Европейская экономическая комиссия**Комитет по внутреннему транспорту****Всемирный форум для согласования правил
в области транспортных средств****165-я сессия**

**Рассмотрение АС.3 проектов ГТП и/или проектов поправок
к введенным ГТП и голосование по ним – Предложение по
поправке 2 к ГТП № 3 – (тормозные системы мотоциклов)****Предложение по поправке 2 к Глобальным
техническим правилам № 3
(тормозные системы мотоциклов)****Представлено Рабочей группой по вопросам торможения и
ходовой части***

Конфигурация КТС В

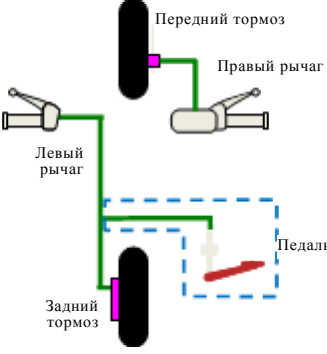
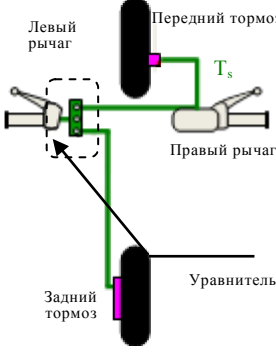
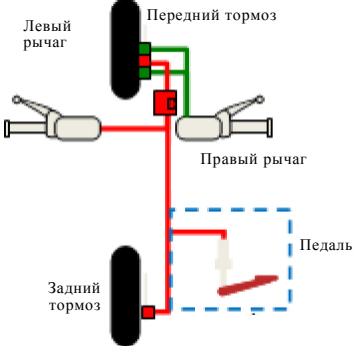
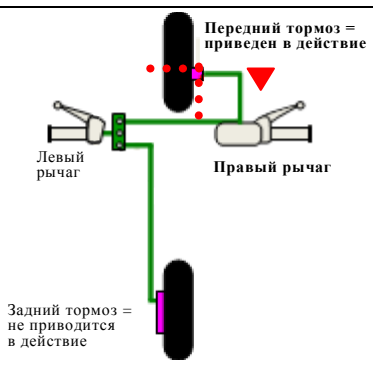
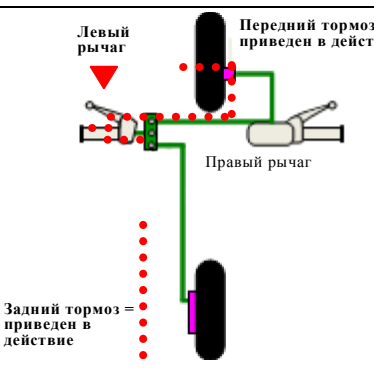
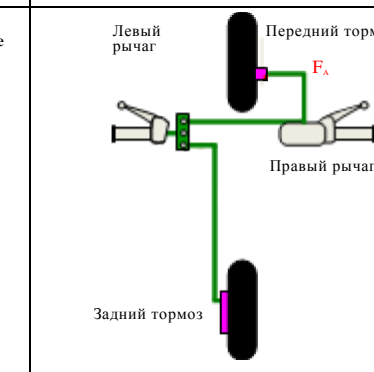
21. Конфигурация В представляет собой образец КТС, в которой привод (T_s) и тормоз (B_s) являются общими элементами.

22. Если отказ, например, системы передних тормозов (F_A) может повлиять на функционирование КТС, то система заднего тормоза (приводимая в действие левым рычагом) будет продолжать функционировать.

23. Для обеспечения того, чтобы в случае сбоя в одной системе другая система по-прежнему не уступала обычной системе по своим рабочим характеристикам, предлагается разрешить использование двух отдельных систем торможения, имеющих общий тормоз и/или привод, при условии что в случае выхода из строя такого(их) общего(их) элемента(ов) рабочие характеристики другой системы будут соответствовать требованиям, предъявляемым к рабочим характеристикам отдельной тормозной системы. В этой связи предлагается испытание на отказ для тормозных систем КТС конфигурации В. По мнению Италии, обязательное проведение такого испытания должно обеспечить признание целесообразности таких КТС, поскольку оно позволит подтвердить их надежность и гарантированные минимальные показатели эффективности торможения.

"3.1.9 В случае установки двух отдельных систем рабочего тормоза эти системы могут иметь общий тормоз, общий привод либо оба эти механизма, если выполняются требования пункта 4.12".
